Urząd Miasta Kędzierzyn-Koźle

ZP.271.1.19.2025.DM

Dotyczy postępowania o udzielenie zamówienia publicznego w trybie podstawowym z możliwością negocjacji pn.: ***Budowa przyszkolnej hali sportowej wraz z boiskiem wielofunkcyjnym przy Publicznej Szkole Podstawowej, oś. Koźle Rogi - w ramach realizacji programu OLIMPIA.***

- A.** Zamawiający działając na podstawie art. 284 ust. 2 i 6 w zw. z art. 284 ust. 1 ustawy Pzp odpowiada na pytania dotyczące treści SWZ, które wpłynęły do Zamawiającego w dniu 03.04.2025r. (Zestaw 17), 03.04.2025r. (Zestaw 18), 03.04.2025r. (Zestaw 19), 04.04.2025r. (Zestaw 20), 04.04.2025r. (Zestaw 21), 09.04.2025r. (Zestaw 25) oraz zmienia treść SWZ w następującym zakresie:

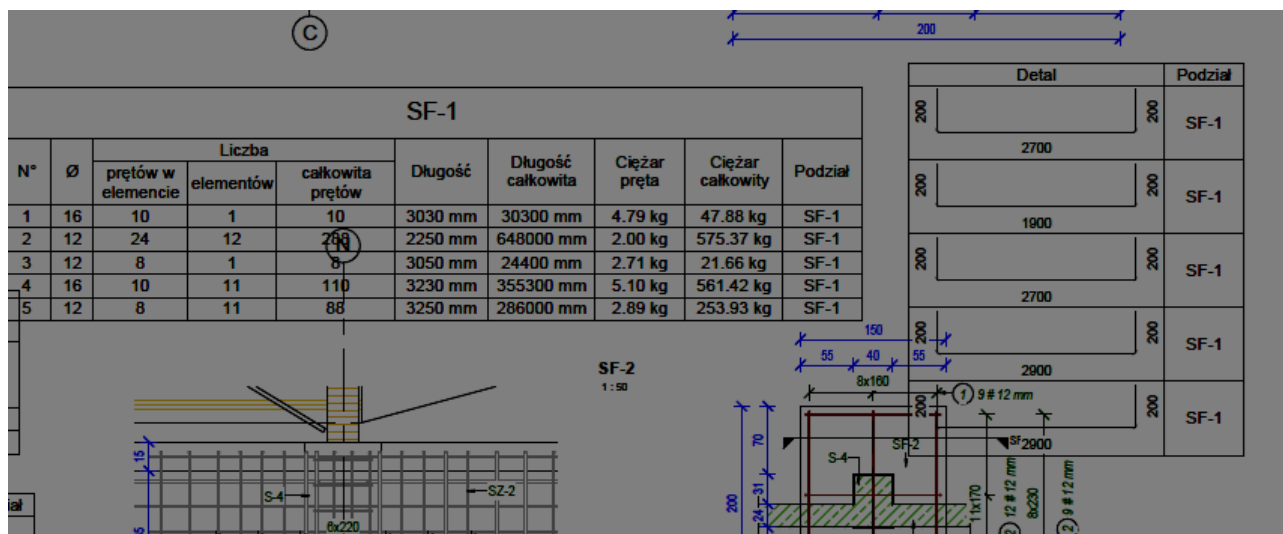
1. Stwierdzamy brak w przedmiarze robót budowlanych pozycji dotyczących wykonania tynków pod okładzinami z płytek ceramicznych (dotyczy wszystkich pomieszczeń). Prosimy o skorygowanie przedmiaru robót.

Zaprojektowano układanie okładzin ścinanych z płytek bezpośrednio na ściany bez tynkowania, przedmiar wskazuje na odpowiednie zagruntowanie ścian. Zamawiający wymaga dokładności wymiarowej wykonywanego muru
